GRAMMOFOON

Betreft: a. wijziging veer pos. 120.

PHILIPS SERVICE-MEDEDELING

Datum	1-7-1969	Type	22GC040 22GC042	Ref.	Afsp. 122	Tel.	88715
-------	----------	------	--------------------	------	-----------	------	-------

Fig. 1

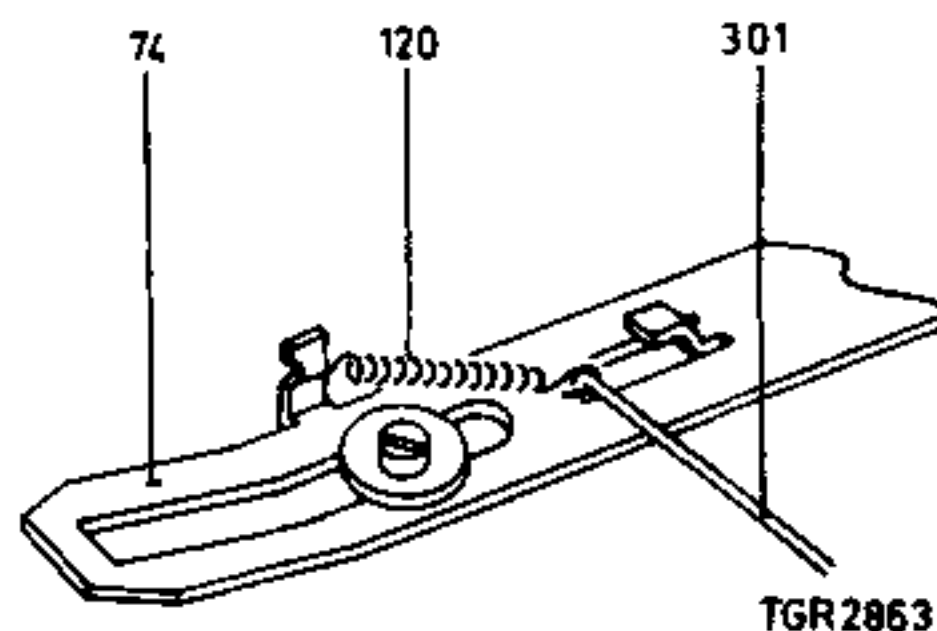
a. Omegaveer (pos. 120) bestelnummer 4822 492 40326 is vervangen door een nieuwe veer pos. 120, bestelnummer 4822 492 30968.

Tevens is aan beugel 74 bestelnummer 4822 402 60259 een lip toegevoegd (Zie fig. 1.)

b. Een veer pos. 121, bestelnummer 4822 492 40428 is onder taster 70, bestelnummer 4822 402 30043, toegevoegd om ongewenste afslag te voorkomen door een te licht draaiende taster.

Voor service doeleinden wordt de nieuwste uitvoering van beugel 74 geleverd.
